## Austausch der elektrohydraulischen Lenkhilfpumpe JER185

### Vor dem Umbau Steckeranschlüsse prüfen

Abb. 1: JER185

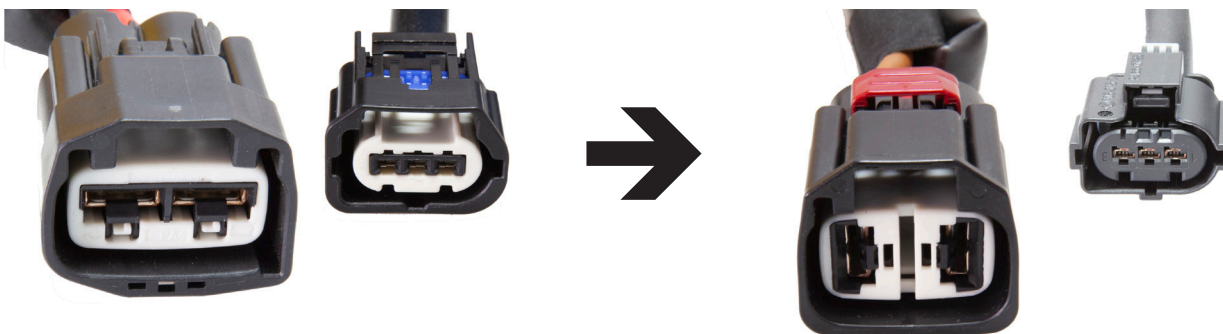
Aufgrund von Änderungen der Steckverbindungen seitens des Fahrzeugherstellers, ist unter Umständen beim Austausch der Lenkhilfpumpe JER185 (vgl. **Abb. 1**), ein neuer Leitungssatz zu verbauen.

Sollten die Anschlussstecker, der im Fahrzeug verbauten Lenkhilfpumpe das alte Design (vgl. **Abb. 2**) haben so ist der alte Leitungssatz durch einen neuen (vgl. **Abb. 3**) zu ersetzen. Die entsprechenden Ersatzteilnummern entnehmen Sie der unten aufgeführten Tabelle.
